VEB Fahrzeug- und Jagdwaffenwerk Ernst Thälmann Suhl IFA-Kombinat für Zweiradfahrzeuge Hauptabteilung Kundendienst

SERVICE - INFORMATION

September 1985

A/85

Düsenbestückung des 16 N 3-4

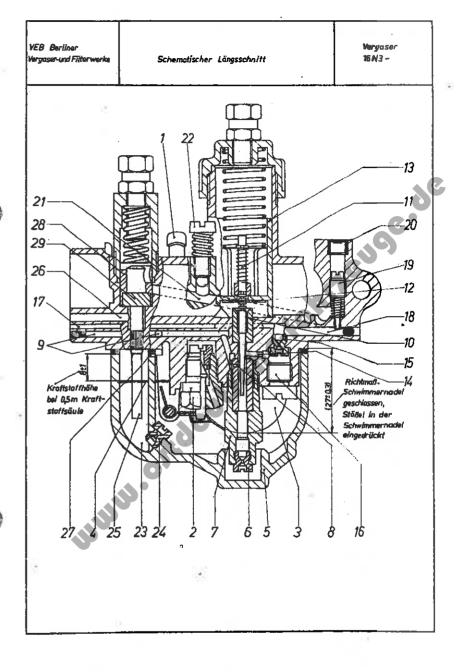
Der Vergaser 16 N 3-4 besitzt gegenüber dem auf Tafel 33 abgebildeten Vergaser 16 N 1-11 folgende Neuteile:

1.2. Serieneinführung der Vergaserbaurelhe 16 N 3

Die Vergaser der neuen Baureihe 16 N 3 lösen demnächst die Vergaser der Baureihe 16 N 1 ab. Begonnen wird dabei bei den S 51-Typen, bei denen der Vergasertyp 16 N 3-4 eingebaut wird.

Der Leerlaufkraftstoff wird nicht mehr direkt aus dem Schwimmergehäuse entnommen, sondern aus dem Hauptvergasersystem abgezweigt (abhängiges Leerlaufvergasersystem). Dadurch beelnflußt die Leerlaufregulierung nur noch den unteren Teillastbereich und nicht mehr den gesamten Lastbereich bis zur Vollast.

Hauptdüse	HD = 70
Ausgleichluftdüse 1)	$) ALD = 1 \times 80$
Nadeldüse 2)	
Teillastnadel	TN = 2 B 511
Teillastnadelstellung	TNS = 4. Kerbe von oben
Drosselschieber	DS 🗫 50
Leerlaufdüse	LD = 35
Leerlaufluftbohrung	LLB = \emptyset 1,5 mm
Leerlaufbohrung	\angle LB = \emptyset 0,8 mm
Leerlaufgemischschraube	LGS = ca. 2,5 Umdrehungen geöffn.
Umluftschraube	ULS = ca, 3 Umdrehungen geöffnet
Startdüse	SD == 60
Startluftbohrung 2)) SLB = Ø 3,5 mm
Schwimmernadelventi!	SNV = 15 (gefedert)
Kraftstoffhöhe	$KH = 8 \pm 1 \text{ mm}$
